**Modulo per la presentazione delle osservazioni per i piani/programmi/progetti sottoposti a procedimenti di valutazione ambientale di competenza statale**

ID: Codice procedura (ID\_VIP/ID\_MATTM):10844

Impianto per la produzione di energia elettrica da fonte eolica, costituito da 6 aerogeneratori della potenza complessiva di 37,2 MW, un sistema di accumulo da 25 MW e relative opere connesse in località "Rempillo" nel comune di Pitigliano (GR).

**Immagine n. 4** Situazione di saturazione da impianti FER nella provincia di Viterbo. Non sono riportati gli impianti fotovoltaici e agrivoltaici che hanno inciso per buona parte nel cumulo di impianti FER per superare già nel 2023 gli obiettivi del PNIEC assegnati alla Regione Lazio per il 20230.

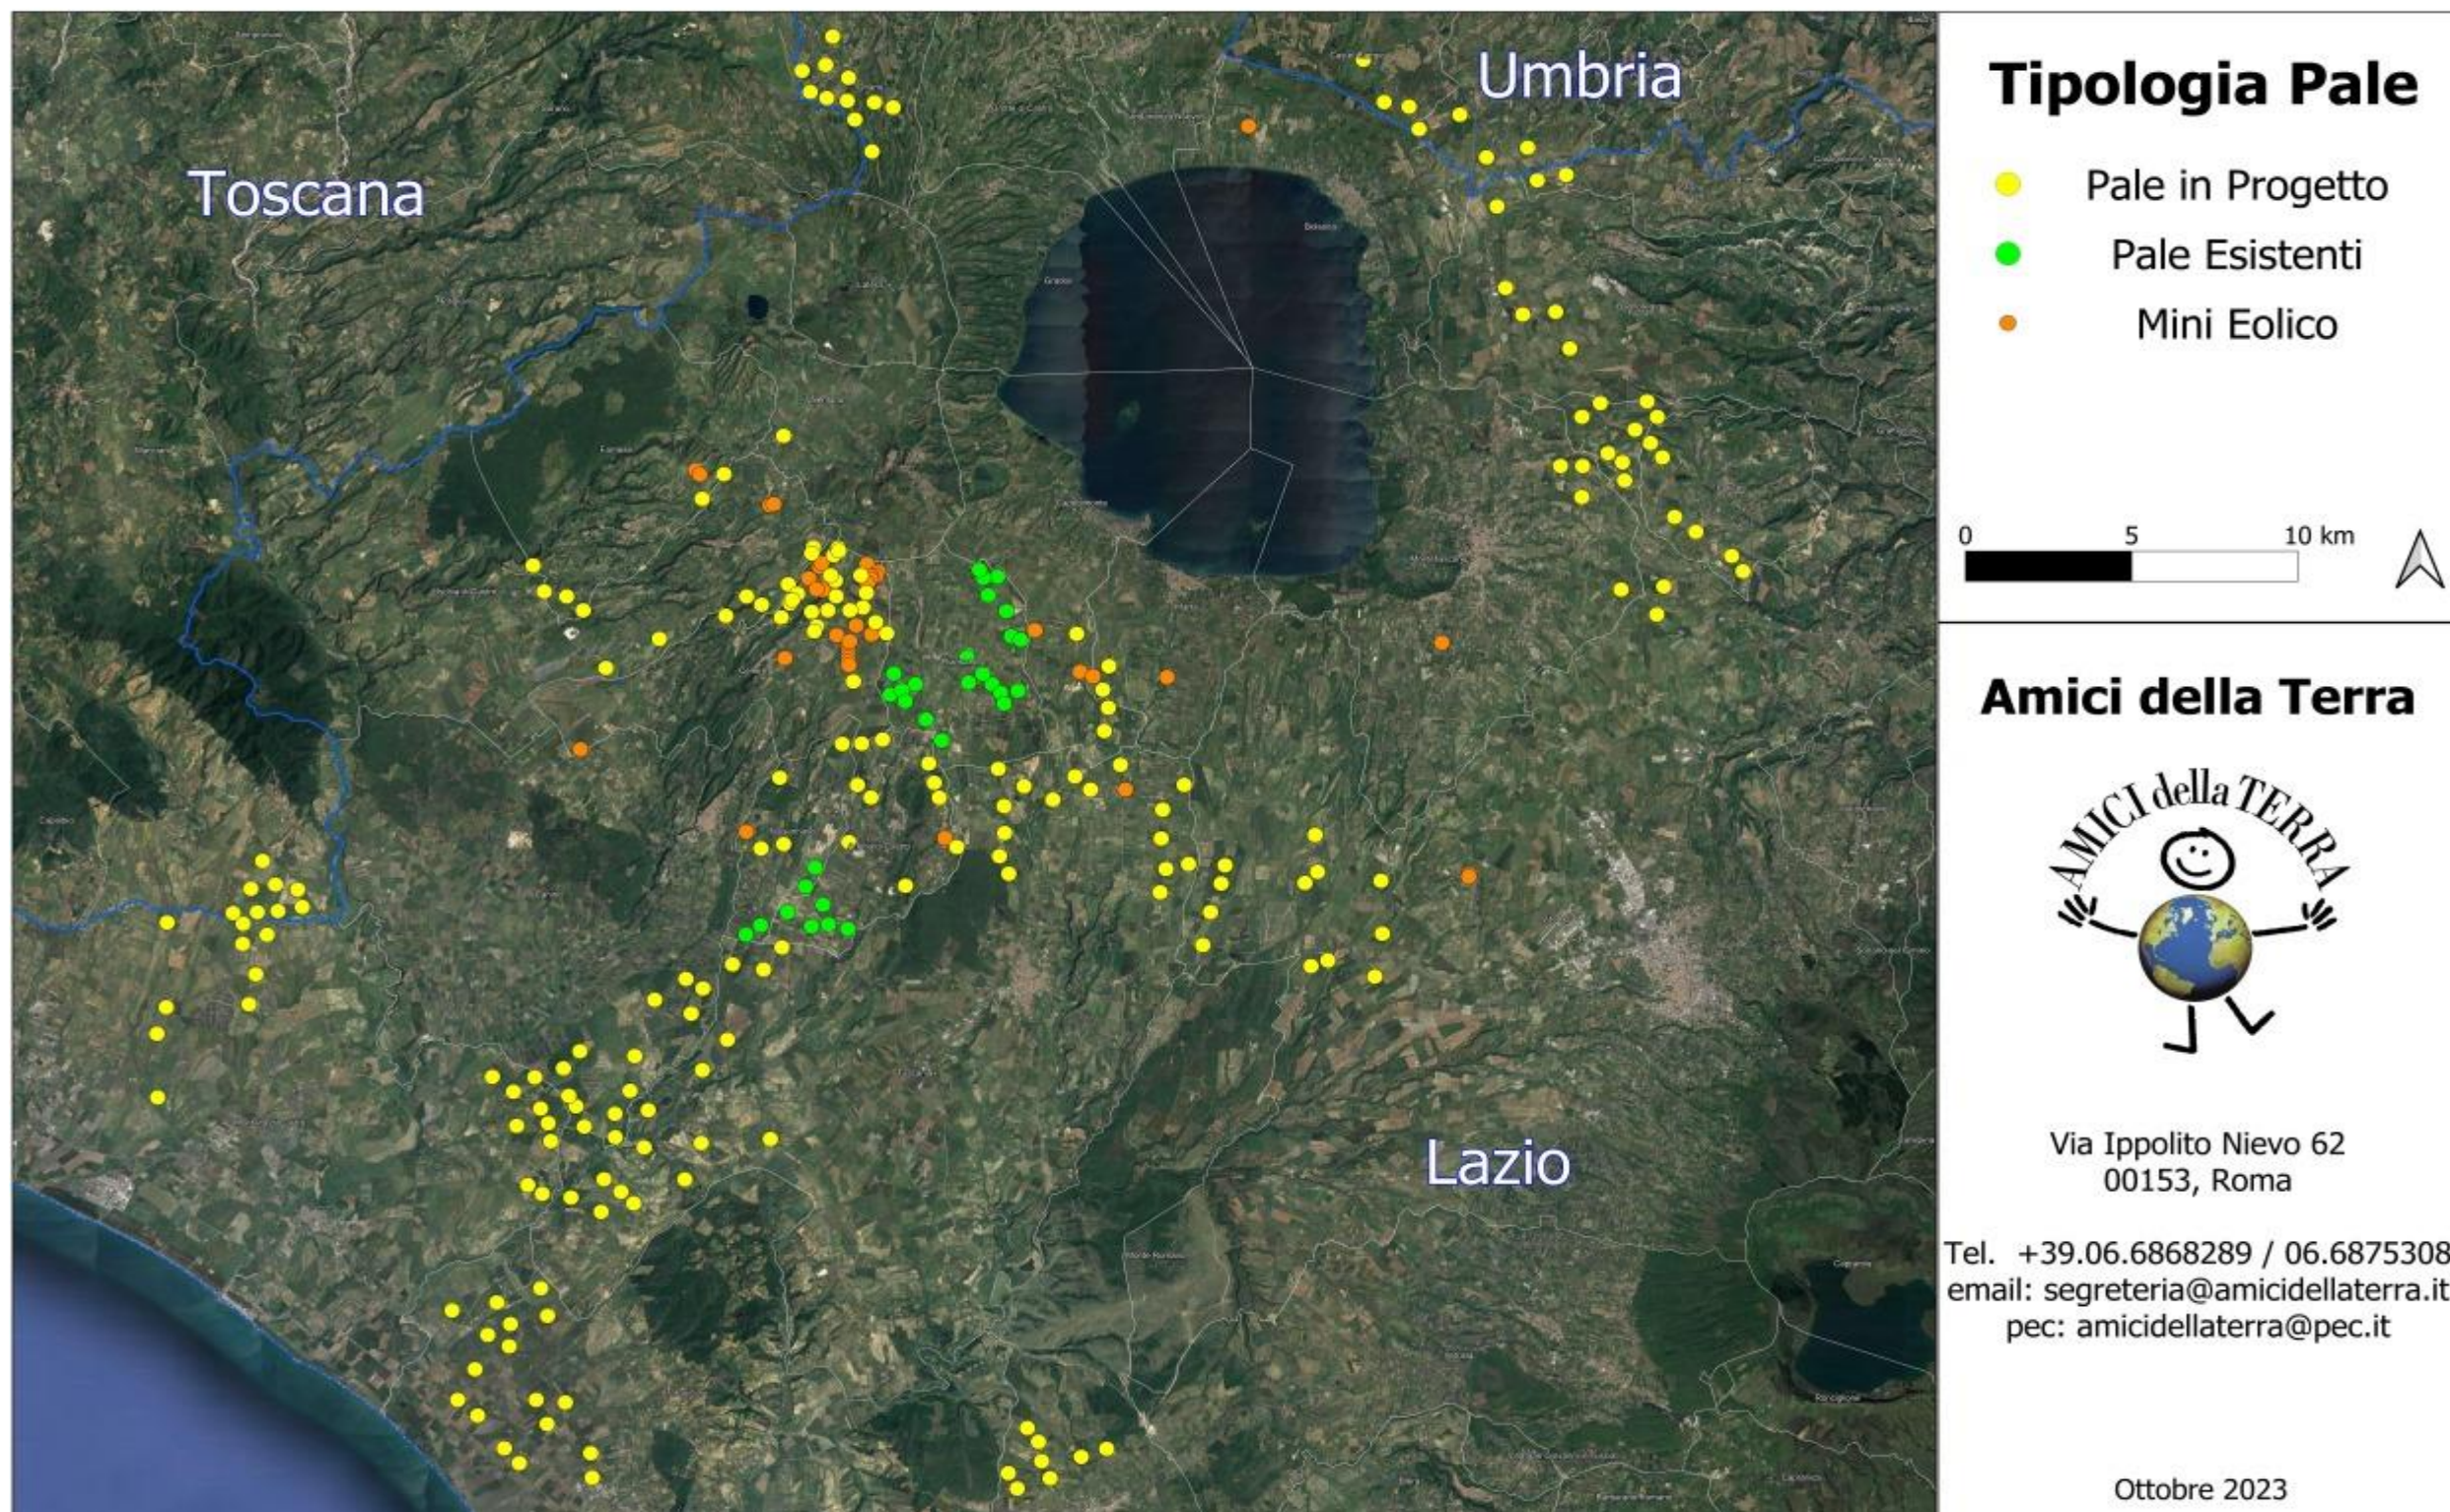
Quindi anche la Regione come Ente deputato dalla normativa nazionale a legiferare sulle aree idonee e non idonee si è espressa riguardo al fatto che abbia assolto ai doveri e alle quote stabilite dal PNIEC e in ambito regionale la provincia di Viterbo è stata quella con il più alto tasso di impianti FER tra tutte e quindi ormai satura ed il cumulo degli impianti FER installati, autorizzati e in progetto rappresenta una elevata criticità per la sostenibilità ambientale di ulteriori eventuali iniziative. L'impianto eolico " Rempillo" pur essendo "esterno al confine provinciale e regionale ma nelle sue immediate vicinanze ( a soli 100 metri i primi due aerogeneratori) oltre ad impattare sul territorio e sulle economie di tre Comuni del Lazio ( Farnese, Valentano e Latera) si trova nelle fasce di rispetto dei Beni di notevole interesse pubblico come si è evidenziate nelle Osservazioni nn. 1 e 2 e crea anche degli impatti negativi anche sui beni naturalistici come verrà dettagliato nell'Osservazione n. 4. Inoltre andrebbe a sommarsi al già enorme cumulo di impianti eolici e fotovoltaici e geotermici che già creano una elevata criticità ambientale nella provincia di Viterbo e interferiscono anche con il territorio toscano come si può vedere dalle immagini nn. 4 e 5 dell'Allegato n. 1.
